Mission régionale d'autorité environnementale
PAYS DE LA LOIRE

AVIS DÉLIBÉRÉ

**SUR LE PROJET DE PARC ÉOLIEN DE CHAMP RICOUS
SUR LA COMMUNE DE MOISDON-LA-RIVIÈRE (44)**

n° PDL-2024-7923

Contexte éolien en 2021 – Source : Porter à connaissance page 49

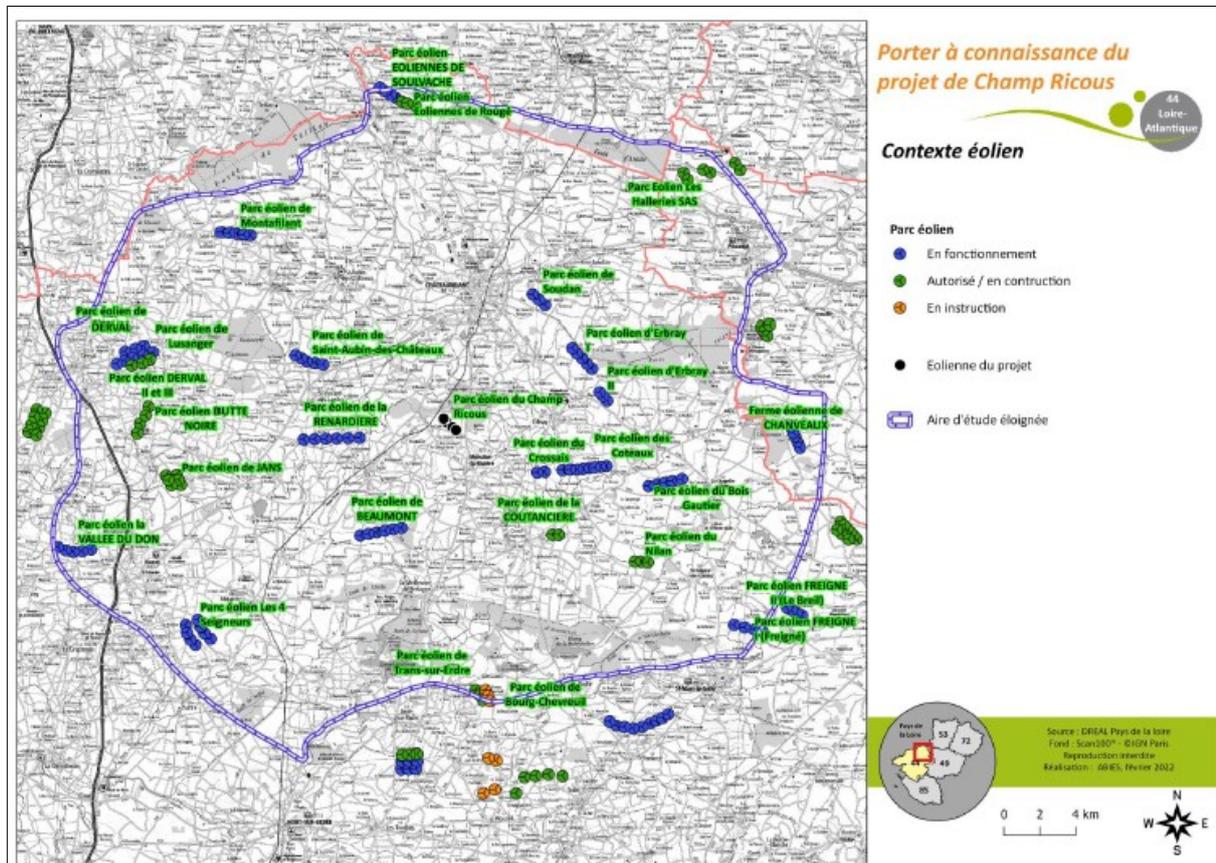
Sur les 24 projets qui sont recensés en 2021 dans un rayon de 20 km, 16 étaient construits, les huit restants étaient au stade de l'instruction ou de l'autorisation et sept n'ont pas été pris en compte dans le contexte éolien initial de 2016-2017. Ces données indiquent la forte multiplication des parcs éoliens sur ce secteur en

l'espace de cinq ans. Étant donné la dynamique que connaît le développement éolien dans le nord de la Loire-Atlantique, une actualisation sur les effets cumulés avec les projets identifiés depuis 2021 semble nécessaire.

La MRAe recommande qu'une prise en compte des projets éoliens, construits, en construction, autorisés et en cours d'instruction depuis 2021 dans un rayon de 20 km autour du projet, soit effectuée afin de disposer d'un état global actualisé du contexte éolien sur ce territoire et permettre ainsi une mise à jour de l'évaluation des effets cumulés.

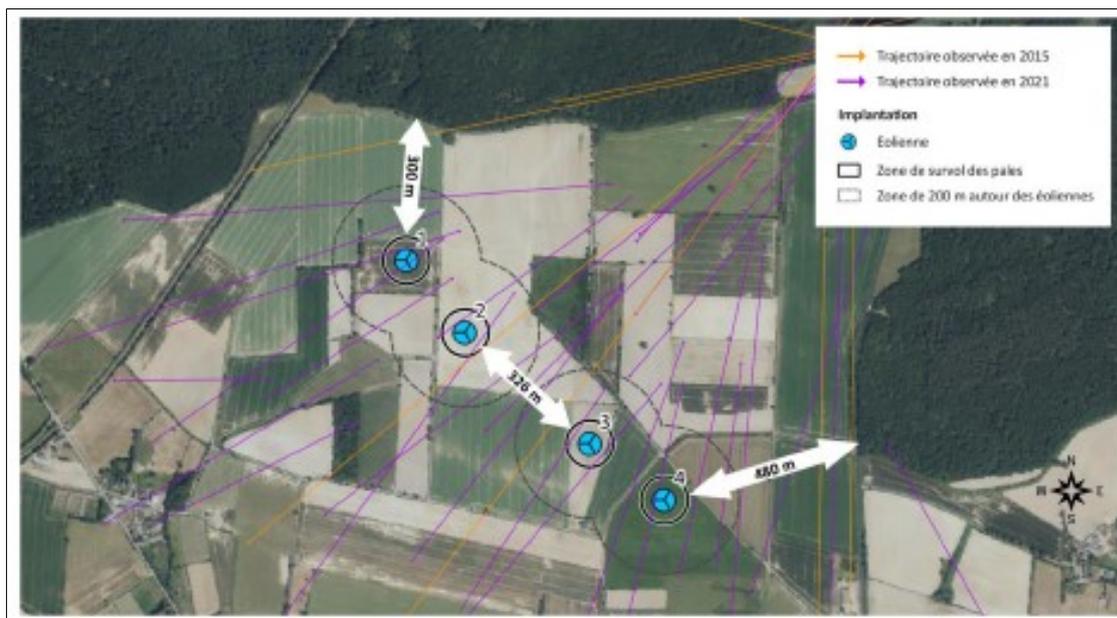
Parallèlement au risque de collision et de barotraumatisme, l'impact des éoliennes sur l'avifaune et les chiroptères peut créer un phénomène d'aversion¹⁰ qui peut entraîner une perte d'habitats, pour les oiseaux et les chiroptères, liée à la proximité des éoliennes avec les lisières des boisements, des bosquets et des haies qu'ils utilisent pour la nidification, l'alimentation ou le repos. Le choix d'implantation des éoliennes E1, E2 et E4 avec un éloignement des bouts de pales respectivement de 87 m, 75 m et de 73 m est inférieur aux recommandations d'organismes comme EUROBATS ou la Société française pour l'étude et la protection des mammifères (SFEPM) qui préconise une distance oblique minimale de 200 m.

Le même porteur de projet applique pourtant une distance de 250 m quand il s'agit des haies plantées dans le cadre des mesures compensatoires. Ces choix contrastés questionnent et doivent être évalués et argumentés par rapport à l'objectif de recherche de la solution la moins impactante.

En l'état, le dossier ne fait pas la démonstration d'une mise en œuvre aboutie de la démarche d'évitement et de réduction des impacts au regard notamment du choix d'implantation des éoliennes.

- **évaluer les impacts du projet sur les espèces d'oiseaux et de chiroptères sur la base d'inventaires actualisés et que des mesures d'évitement, de réduction et, le cas échéant, de compensation soient proposées.**
- **justifier et évaluer le choix d'une distance minimale de 73 m entre le bout de pale et les haies dans l'implantation des éoliennes au sein de la ZIP ;**
- **prendre en compte les pertes d'habitats liées au phénomène d'aversion généré par les éoliennes pour l'avifaune (hors Héron) et les chiroptères.**
